Determinazione dirigenziale	n. DET-AMB-2021-6486 del 21/12/2021
Oggetto	D.LGS. 152/06 L.R. 21/04. DITTA AIMAG S.P.A. è INSTALLAZIONE PER IL RECUPERO DI RIFIUTI NON PERICOLOSI (IMPIANTO DI COMPOSTAGGIO) SITO IN VIA CERESA 10/A LOC. MASSA FINALESE COMUNE DI FINALE EMILIA. (RIF.INT. N. 223/00664670361) AUTORIZZAZIONE INTEGRATA AMBIENTALE MODIFICA NON SOSTANZIALE
Proposta	n. PDET-AMB-2021-6698 del 21/12/2021
Struttura adottante	Servizio Autorizzazioni e Concessioni di Modena
Dirigente adottante	RICHARD FERRARI

AUTORIZZAZIONE INTEGRATA AMBIENTALE - MODIFICA NON SOSTANZIALE

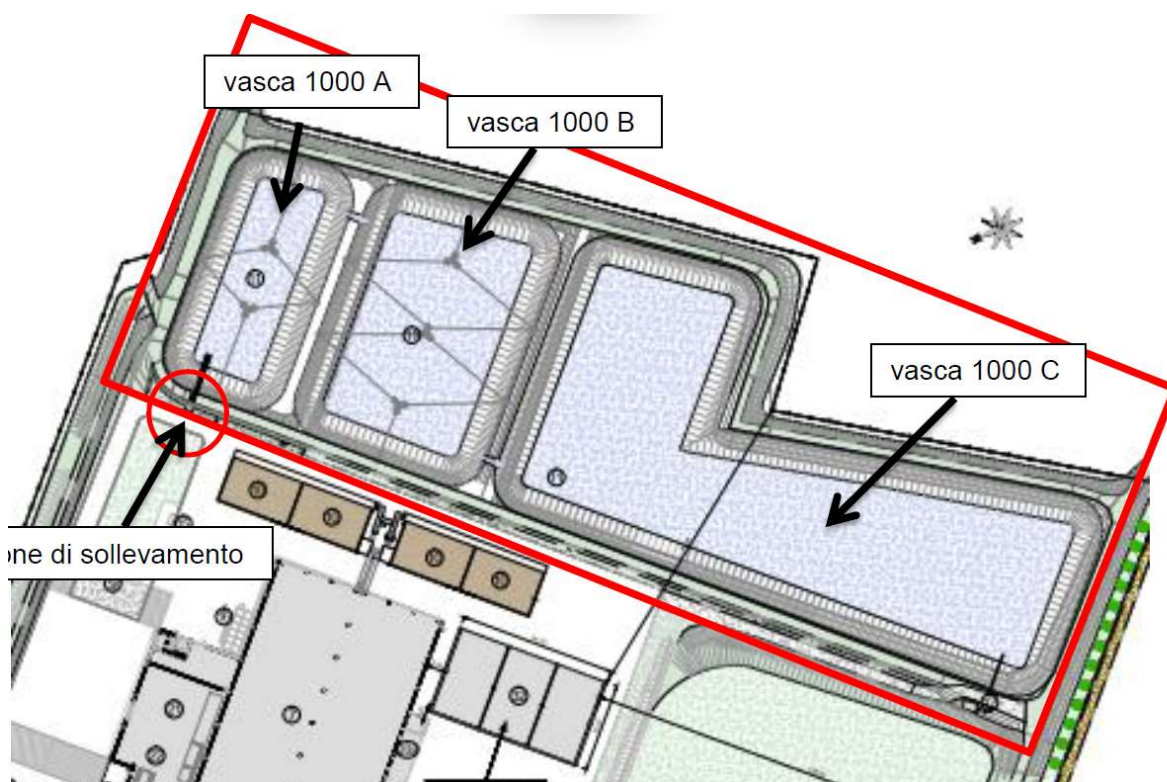
vista la comunicazione di modifica non sostanziale presentata dal gestore in data 10/11/2021 tramite il portale regionale “Osservatorio IPPC”, assunta agli atti della scrivente con prot. n. 173113/21 inerente la chiusura dei bacini 1000A e 1000B e il rifacimento del bacino 1000C. Tale richiesta era già stata fatta in sede di riesame dell’AIA presentando un progetto preliminare mentre ora, come richiesto dall’AIA sopra citata viene proposta la progettazione definitiva. Le opere previste nel presente progetto hanno la finalità di adeguare le vasche di raccolta acque reflue al sistema di smaltimento attualmente utilizzato ed alle migliori tecnologie disponibili.

A tal proposito si valuta positivamente l'intervento nel suo complesso. Tuttavia si ritiene necessario che:

- al raggiungimento del terreno di fondo vaso lo stesso sia analizzato al fine di attestarne l'assenza di contaminazione (almeno 4 campioni per la vasca 1000A, 8 campioni per la vasca 1000B e 16 campioni per la vasca 1000C per un set di parametri minimo proposto dal gestore – l'attività è soggetta a nulla osta preventivo da richiedere ai servizi APA di Arpae di Modena anche ai fini di un'eventuale presenza ai campionamenti);
- l'eventuale mantenimento dello strato di argilla al di sotto dell'invaso 1000C nel suo complesso è consentito qualora la campagna geognostica di prove di permeabilità prevista sia rappresentativa

Infine, in considerazione del contesto territoriale in cui si inserisce dell'area di intervento (tra cui la prossimità a un sito Natura 2000) si ritiene opportuno che i riempimenti dei bacini dismessi siano effettuati con terreno vegetale e non con EoW di provenienza dal trattamento di rifiuti.

2. Sono autorizzati gli interventi sulle vasche 1000 A , 1000B e 1000C alle seguenti condizioni:
 - al raggiungimento del terreno di fondo invaso lo stesso sia analizzato al fine di attestarne l'assenza di contaminazione (almeno 4 campioni per la vasca 1000A, 8 campioni per la vasca 1000B e 16 campioni per la vasca 1000C per un set di parametri minimo proposto dal gestore e soggetto ad approvazione con nulla osta preventivo da richiedere ad Arpae APA di Modena anche ai fini di un'eventuale presenza ai campionamenti);

- l'eventuale mantenimento dello strato di argilla al di sotto dell'invaso 1000C nel suo complesso è consentito qualora la campagna geognostica di prove di permeabilità prevista sia rappresentativa dell'intera superficie interessata. Tale fattispecie deve essere espressamente indicata dal professionista che sottoscrive la relazione e corredata da opportune considerazioni.

- deve essere inviato un cronoprogramma di dettaglio dei lavori prima del loro inizio con le date di esecuzione dei vari step;
 - i riempimenti dei bacini dismessi devono essere effettuati con terreno vegetale.
